1.1	CONCEPTO TÉCNICO No. CT:	5572
1.2	ÁREA:	TÉCNICA Y DE GESTIÓN
1.3	COORDINACIÓN:	INVESTIGACIÓN Y DESARROLLO
1.4	REFERENCIA CRUZADA RADICADO FOPAE:	2009ER8018
1.5	RESPUESTA OFICIAL No. RO:	37068

2.1	SOLICITANTE:	JOSÉ JOAQUÍN ÁLVAREZ CURADURÍA URBANA No.4
2.2	PROYECTO:	SEVILLANA DEL PARQUE 1 Y 2
2.3	LOCALIDAD:	8 KENNEDY
2.4	UPZ:	48 TIMIZA
2.5	BARRIO O SECTOR CATASTRAL:	RENANIA URAPANES
2.6	DIRECCIÓN:	CARRERA 72G No. 42B-87 SUR / CALLE 43A SUR No. 72G-50.
2.7	CHIP:	AAA0160JMLW / AAA0160JMLL
2.8	FECHA DE EMISIÓN:	08 DE JULIO DE 2009
2.9	EJECUTOR DEL ESTUDIO:	JEOPROBE Ltda.

El presente concepto técnico corresponde a la **primera revisión** realizada por la Dirección de Prevención y Atención de Emergencias, del informe "Asesoría Geotécnica y Sismológica para la Evaluación de la Amenaza Sísmica del Proyecto Torres de Renania" elaborado por el Ing. Jorge Alberto Rodríguez, a construirse en los predios ubicados en la Carrera 72G No. 42B-87 Sur y en la Calle 43A Sur No. 72G-50 de Bogotá. El cual fue radicado el 16 de Junio de 2009 mediante oficio 2009ER8018, por el Ing. José Joaquín Álvarez de la Curaduría Urbana No.4 en cumplimiento a lo estipulado en el Decreto 193 de 2006.

Figura 1. Localización del Proyecto Sevillana del Parque 1 y 2.

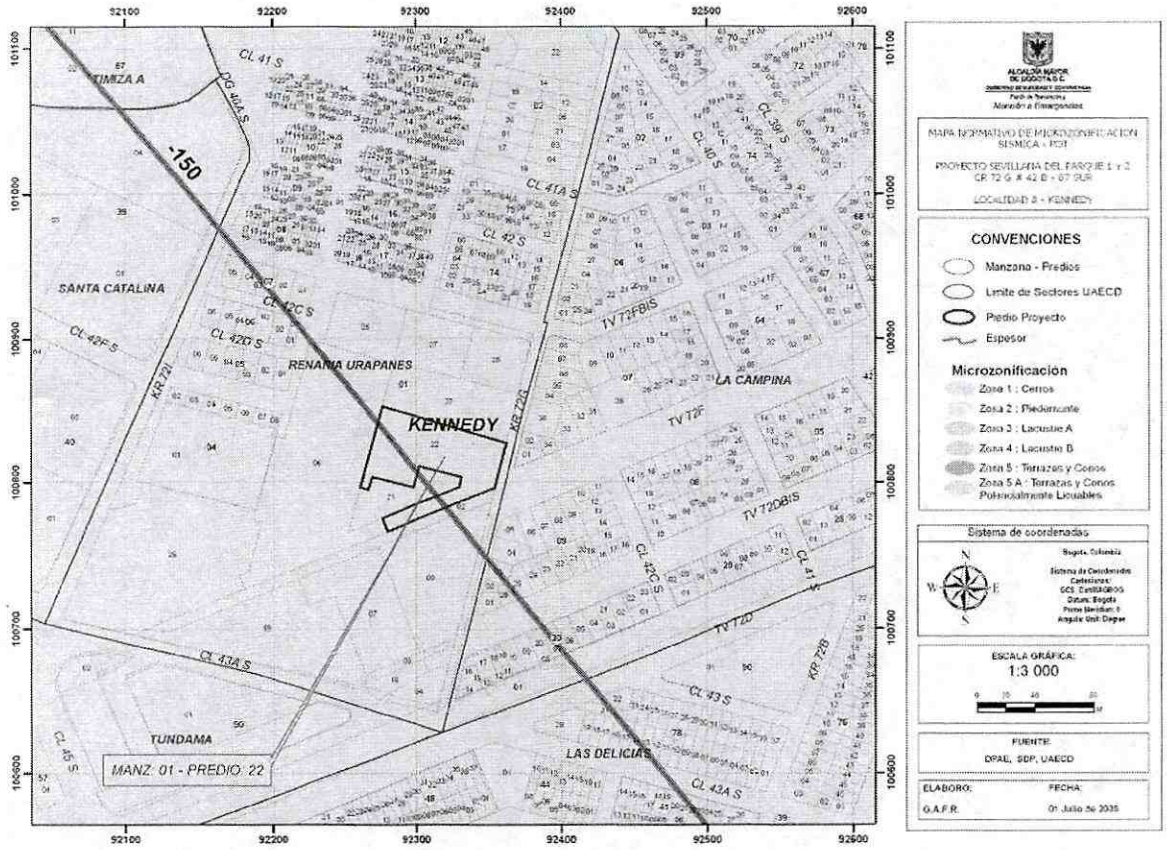
En los numerales 1.1 y 3.2 del informe, se indica que el sitio del proyecto se encuentra localizado en la Zona 5 – Terrazas y Conos, sin embargo no se señala a que sub-zona pertenece acorde con el Decreto 193 de 2006 y la localización presentada en la Figura 1 del presente concepto.

Se solicita al consultor ajustar la localización del proyecto conforme a la zonificación presentada en el Decreto 193 de 2006.
